Unione Sindacale di Base (Usb) – Articolazione provinciale di Livorno – Via Cestoni 5 – 57126
Livorno

OGGETTO: Esposto in merito alle irregolarità della viabilità TPL Via Grande – Livorno

Foto 1

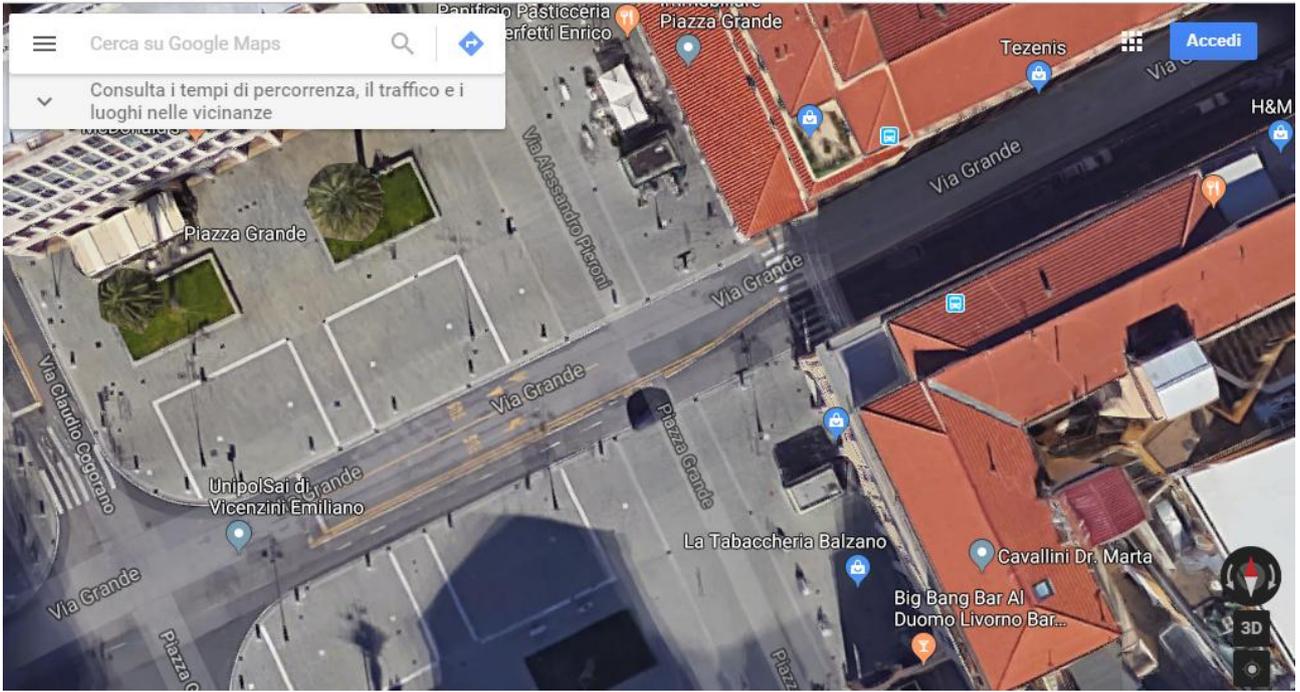
La viabilità relativa alla Via Grande di Livorno è stata modificata in violazione della sopracitata norma (allegato foto 1 e 2)

La corsia preferenziale per i mezzi pubblici, nello specifico da Piazza del Pamiglione a Piazza Repubblica, non è separata da cordoli o barriere fisiche (allegato foto 3) e corre al centro della carreggiata. In questo modo il conducente è costretto a manovre assolutamente pericolose ogni qual volta deve impegnare un'area di sosta (allegato foto 4) in quanto la segnaletica e la viabilità sono assolutamente irregolari.

Tanto premesso chiediamo al Ministero delle Infrastrutture e dei Trasporti un sopralluogo per riscontrare quanto da noi segnalato ed un celere intervento per il ripristino della regolarità nel rispetto di leggi e normative.
